调整说明:

工程名称 Project Name	海能龙福郡A区项目（调整）
----------------------	---------------

子项名称	总平面图
------	------

图纸名称 Drawing Title	总平面图
-----------------------	------

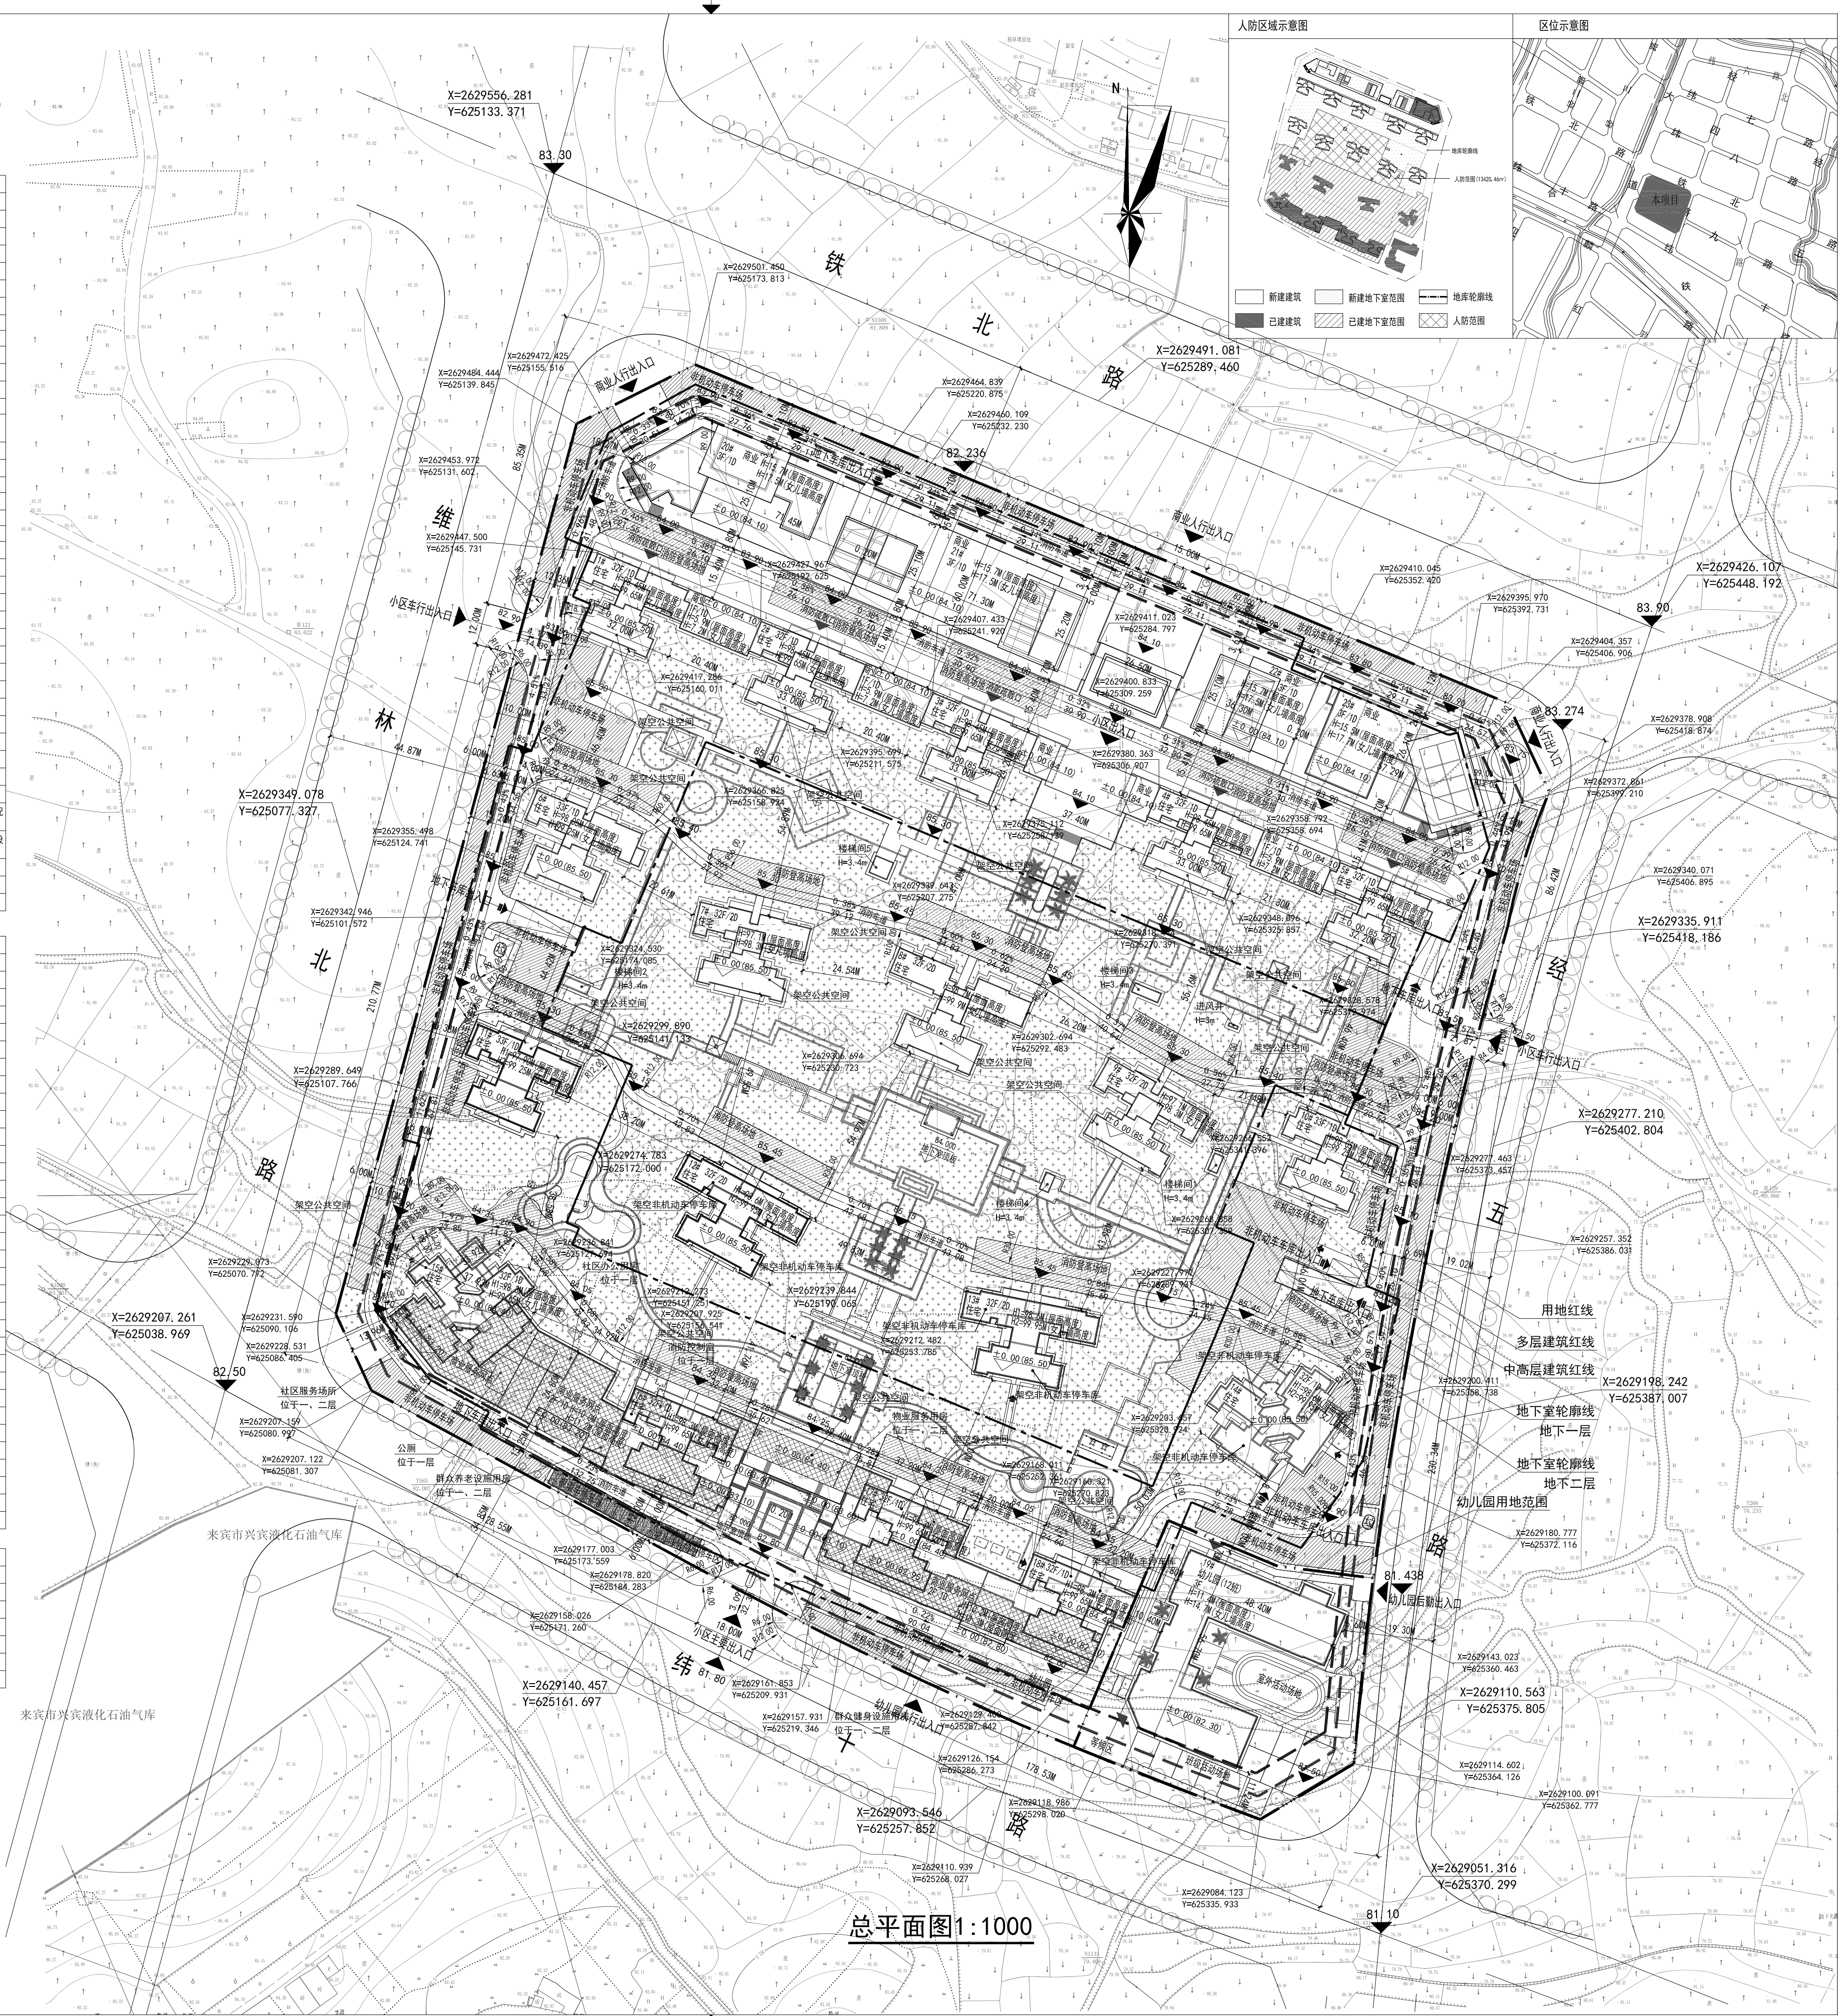
1. 11#楼建筑层数、建筑高度等不满足，楼位位置向西侧偏移30.0m，11#楼建筑控制点坐标由(2629299.521, 62510.138, 362)调整为(2629299.494, 62510.764)，南(2629299.782, 62514.722)调整为(2629299.990, 62514.131)；11#楼与12#楼间距由原16.9m调整为16.38m，与南侧11#楼间距由原38.5m调整为38.58m，与北侧1#楼间距由44.30m调整为44.40m，与东侧12#楼间距由38.12m调整为38.20m；
2. 12#楼建筑层数、建筑高度等不满足，楼位位置向西侧偏移30.0m，12#楼建筑控制点坐标由(2629299.825, 62510.722)调整为(2629299.844, 62510.064)，南(2629274.497, 62512.572)调整为(2629274.783, 62512.000)；12#楼与11#楼间距由原38.12m调整为38.20m，与南侧11#楼间距由41.99m调整为41.99m，与北侧1#楼间距由45.55m调整为45.65m，与东侧12#楼间距由54.65m调整为54.75m，与东侧13#楼间距由49.31m调整为49.43m；
3. 其它建筑层数、建筑高度、建筑层数、建筑高度、竖向间距、消防通道、出入口、停车场布置等各项指标均符合各层经济技术指标要求，均与周边建筑平面间距一致。
